OBJET : *Avis de la DREAL sur l'aménagement d'une aire de grand passage sur la commune de Chemaudin-et-Vaux (25320)*

REFER : *Dossier DREAL n°1832*

Aménagement d'une aire d'accueil, Chemaudin-et-Vaux (25320)

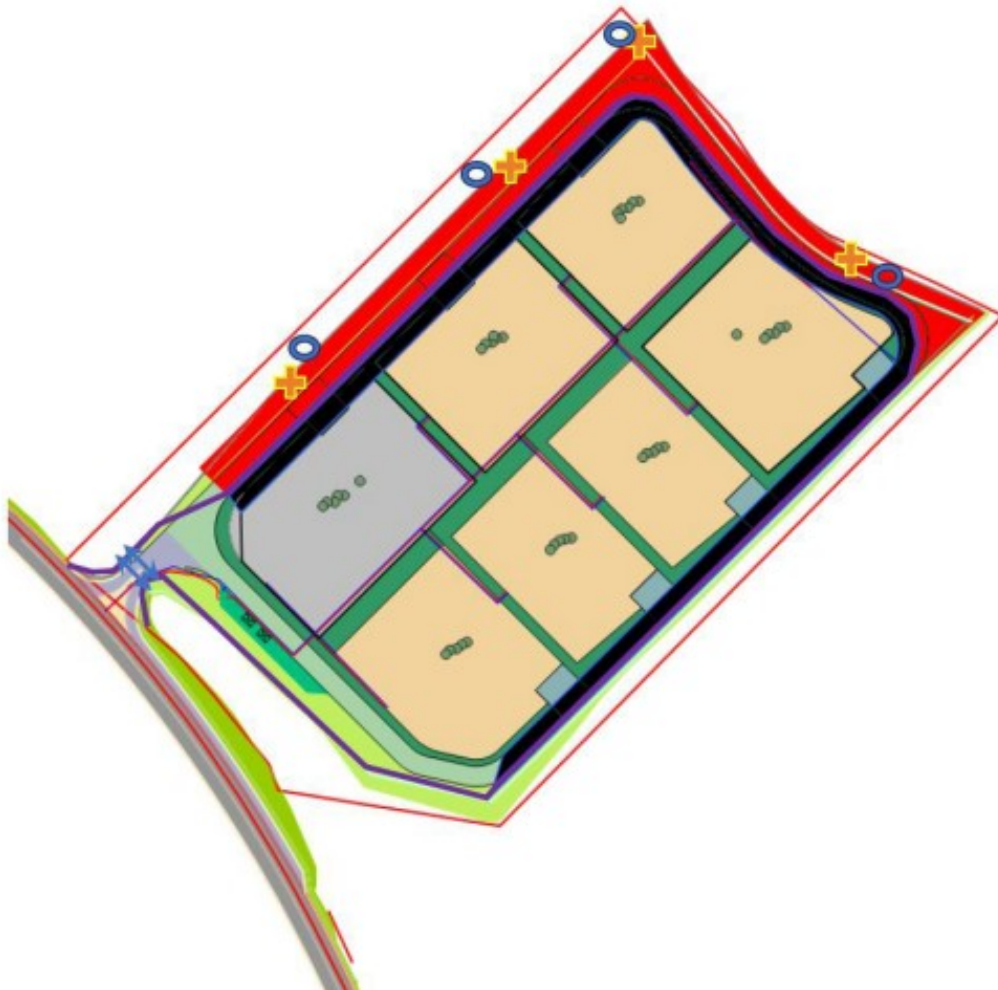
- Les travaux seront réalisés en dehors des périodes sensibles pour les espèces présentes.
- Une mesure de limitation de l'éclairage artificiel sera mis en place concernant les chiroptères ;
- Le projet sera rendu hermétique à la traversée par les amphibiens.
- Des mesures en faveur des amphibiens sont définies : barrière étanche aux amphibiens sur le pourtour du projet, création de 4 micro-mares, création de 4 hibernaculums, création d'un crapauduc sous la voirie d'accès.

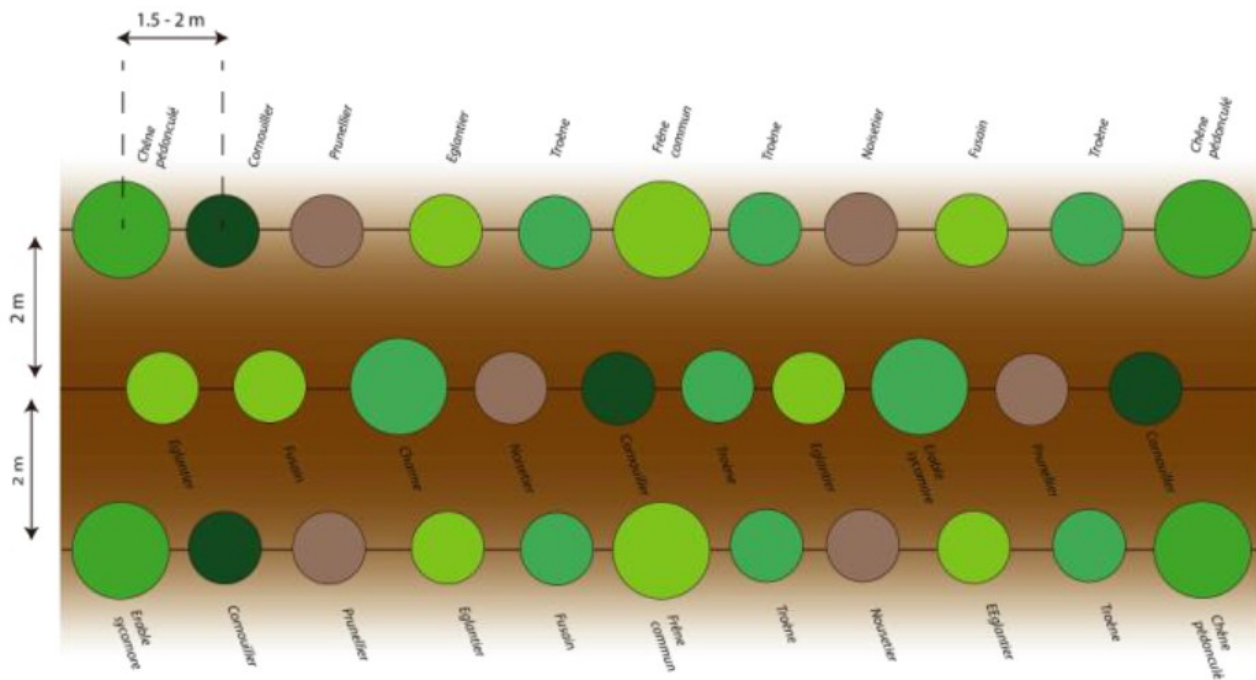
- Une haie dense composée d'arbres de haut-jet et d'essences arbustives sera plantée autour de l'aire d'accueil de manière à maintenir/reconstituer une lisière forestière.

Le service SBEP de la DREAL demande que les essences implantées bénéficient du label « Végétal local » et soient implantées sur 3 rangs sur une largeur de 5 m avec des plants disposés en quinconce séparé de 1,5 à 2 m avec une hétérogénéité dans le placement des espèces selon le schéma de principe présenté ci-dessous :
